**Dodatek č. 1
ke smlouvě o dílo uzavřené dne 24.04.2025**

„Technologické vybavení HPC serverovny“

ZL-Z07740-00 Souhrnná evidence změnových listů

Název VZ: Technologické vybavení HPC serverovny
Název díla: Změna využití a stavební úpravy stávajícího objektu garáží na serverovnu - 1. a 2.etapa)

V-Z07740-10 Zakrytí teplé uličky

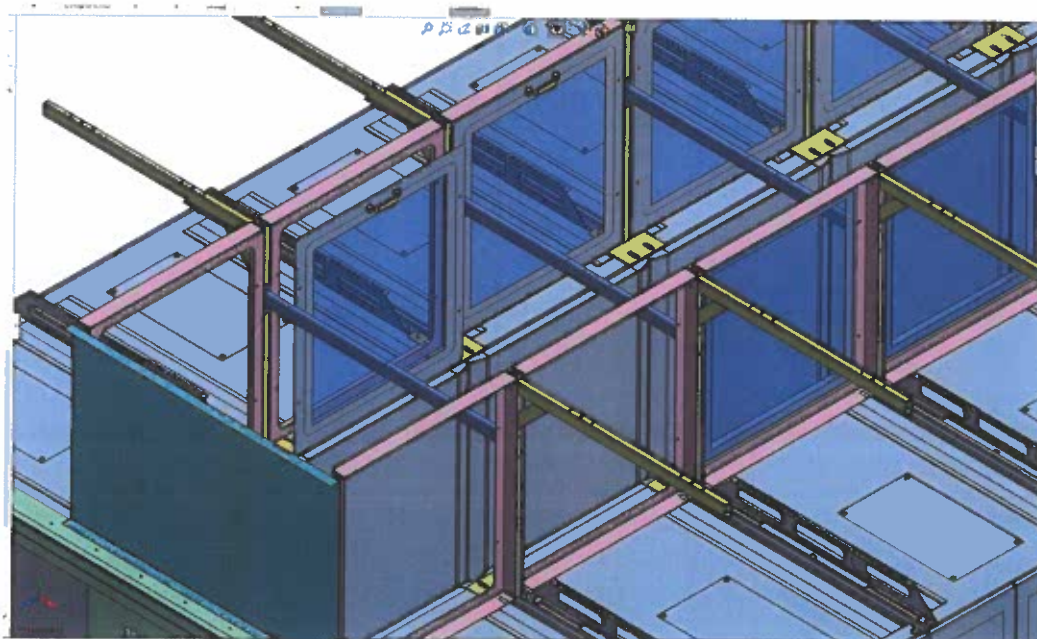
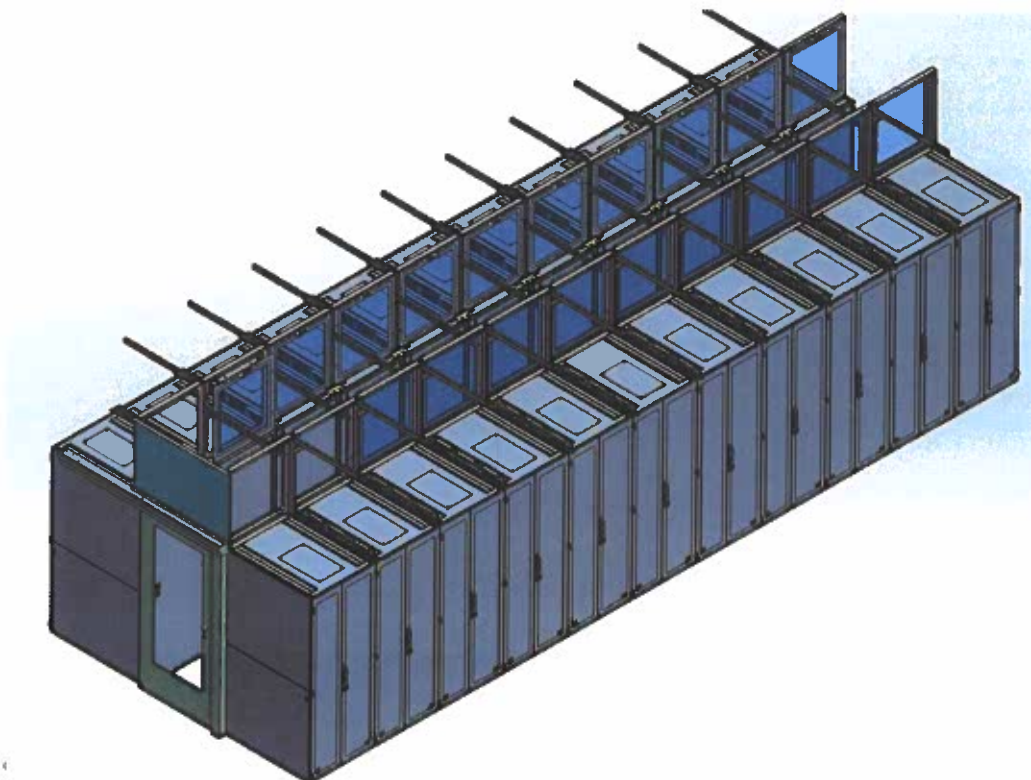
Tento změnový list vznikl v důsledku dodatečného požadavku Objednatele na změnu krytů teplé uličky, které byly podle původního řešení neodnímatelné a na základě požadavku Objednatele budou odnímatelné, tedy je bude možné podle potřeby demontovat a znovu instalovat zpět.
 - ZL06: předmět díla se rozšiřuje o položky specifikované v Příloze č. 6 tohoto Dodatku, a to v rozsahu v této příloze specifikovaném.

Pol.:	Název	mj.	počet	cena za mj.	cena
3.1	Konstrukční úprava zakrytí teplé uličky - dodatečný požadavek na provozní odnímatelnost panelů ze strany teplé uličky	hod.	6		
3.2	VCP při výrobě panelů v odnímatelném provedení	ks	22		
3.3					
3.4					
3.5					
3.6					
	CELKEM

Nad každým rackem bude samostatný panel. Panel má madlo a je ze strany teplé uličky přišroubovaný do vnějšího rámu. Je možné jej dle potřeby sundávat. Panel má plnou průsvitnou výplň z polykarbonátu se sníženou hořlavostí.

ZL-Z07740-04 Změnový list č.4

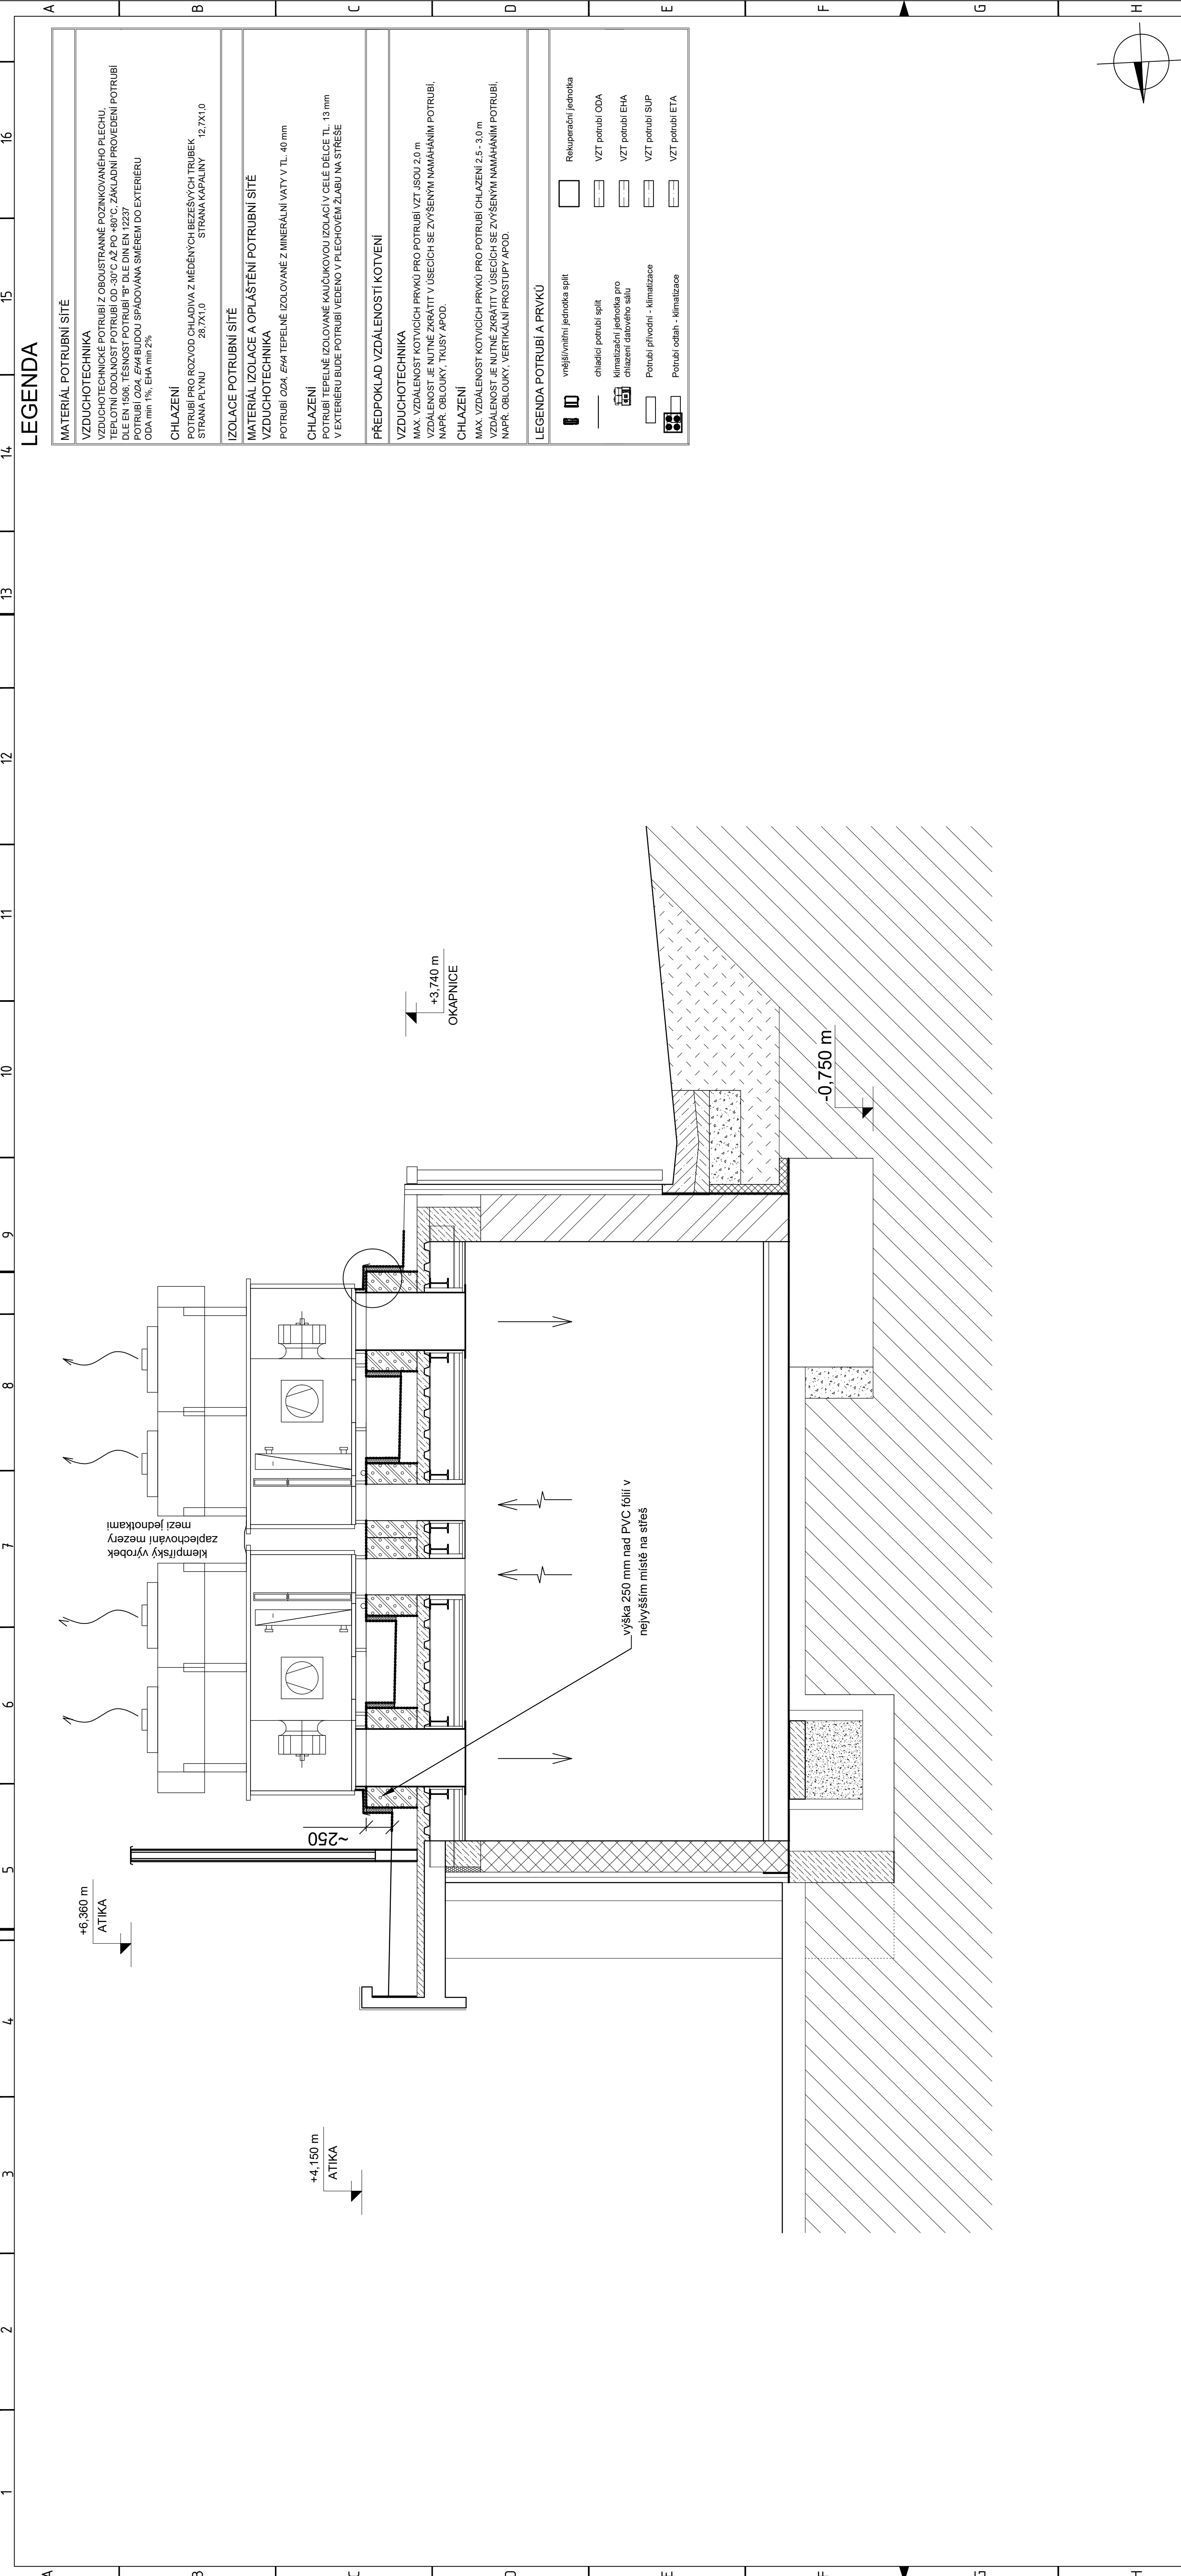
Tento změnový list vznikl v důsledku rekognoskace stávajícího stavu po realizaci etapy R0, z níž vyplynula potřeba změny technologie usazení a ukotvení střešních VZT jednotek, a to z důvodu rovnoměrnějšího rozložení zatížení do střešní konstrukce a snazšího a spolehlivějšího provedení hydroizolace střední krytiny.

Pol.:	Název	mj.	počet	cena za mj.	cena
4.1	Změna montované nosné konstrukce pod střešní VZT jednotky Robatherm za zděnou podezdívku pomocí tvárnic Ytong, vč. související úpravy tepelné izolace a hydroizolace dle v.č.D.1.4.2-103, rev.R1. (alternativní náhrada položek VZT 1E/pol.4 a ARS 1E+2E/pol.2 až 5 dle oceněného VV-Z07740)				
4.2					
4.3					
4.4					
4.5					
	CELKEM

Provedení nosného základu, vč. zapravení střešních prostupů a hydroizolace střešní konstrukce, pro usazení 4ks střešních VZT jednotek Robatherm, typ TI50 – 09/24⁵ dle DPS, výkres D.1.4.2-103 Detail ukotvení jednotek Robatherm⁶

Detailní technické provedení bude dle výkresu D.1.4.2-103 Detail ukotvení jednotek Robatherm⁹.

Prostupy pro VZT

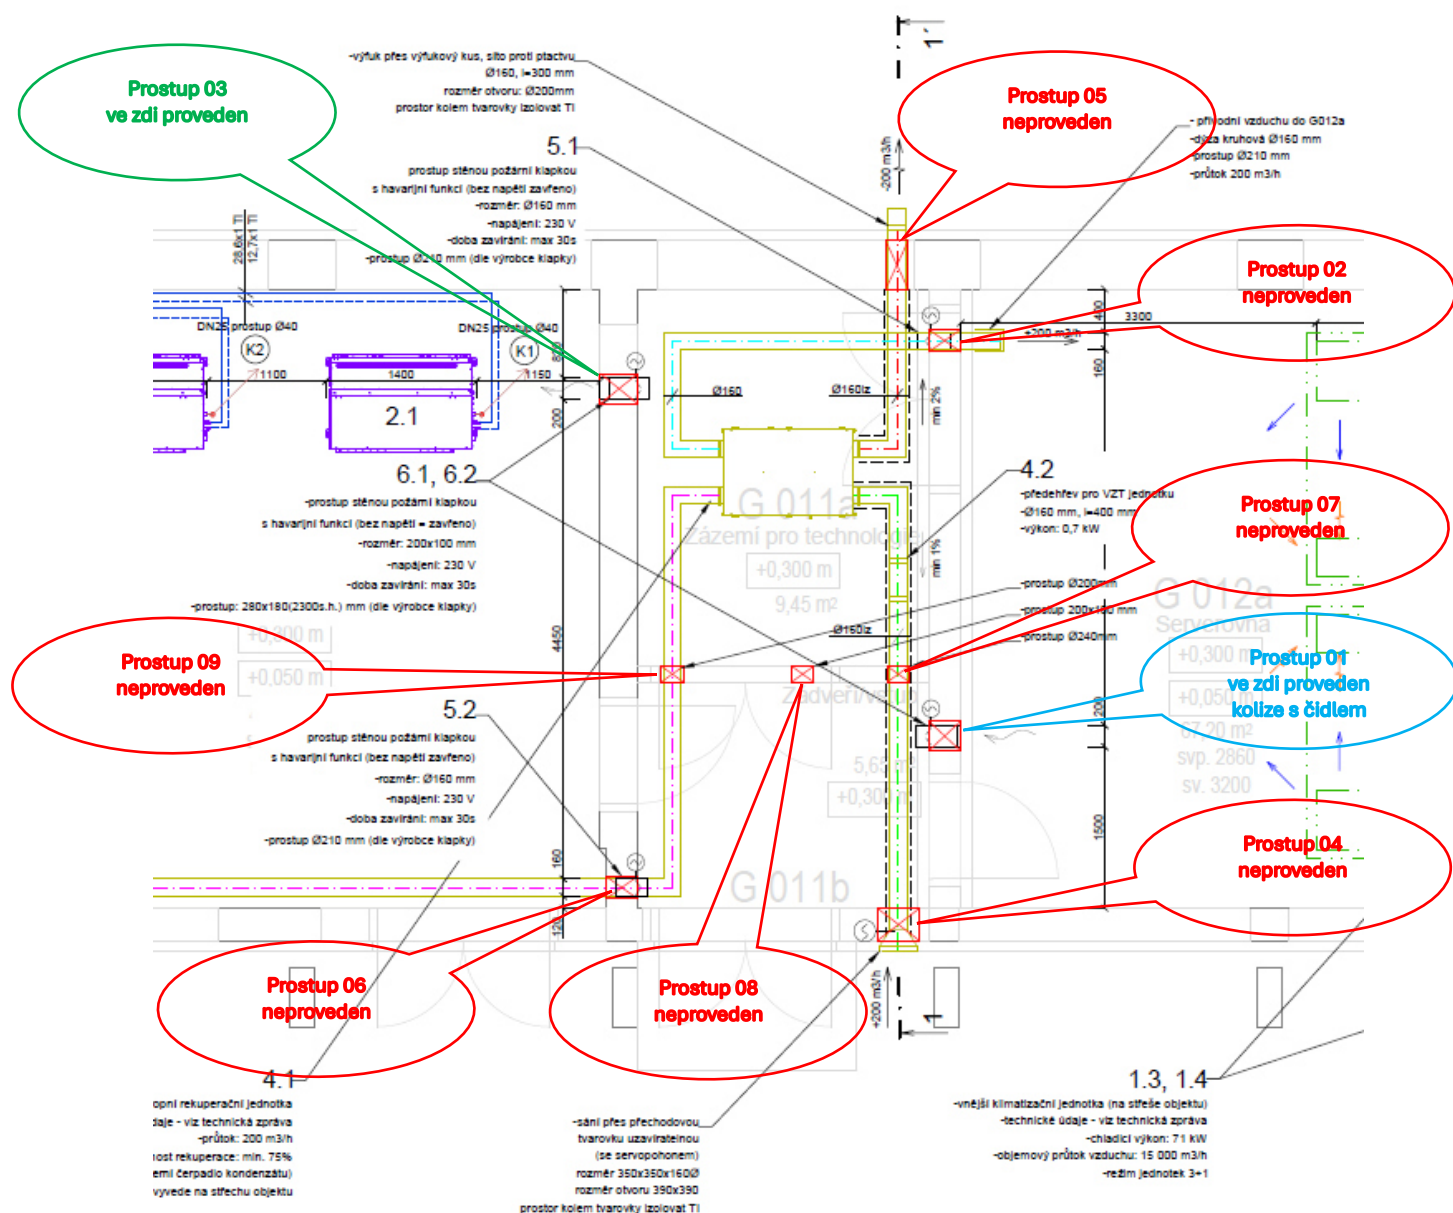
Tento změnový list vznikl v důsledku rekognoskace stavební připravenosti před zahájením realizace etap R1 a R2, kterou bylo zjištěno, že v rámci etapy R0 nebyly provedeny všechny prostupy dle DPS a že projekt stavební části dostatečně neřeší požární odolnost střešních VZT prostupů dle požadavků PBŘ.

Pol.:	Název	mj.	počet	cena za mj.	cena
6.1	Provedení stavebních prostupů pro VZT potrubí - kruhový prostup pr. 200mm prováděný metodou suchého jádrového vrtání	ks	7		
6.2	Provedení stavebních prostupů pro elektrorozvody a technologické chlazení do pr. 150mm klasickou stavební technologií	ks	3		
6.3	Obnažení a zapravení předpřipravených stavebních prostupů pro VZT klapky a potrubí	ks	3		
6.4	Protipožární opatření bočních stěn VZT prostupů střechou - doplnění dvojitého SDK záklopu s garantovanou požární odolností dle PBR (REI30).	ks	8		
6.5					
6.6					
	CELKEM
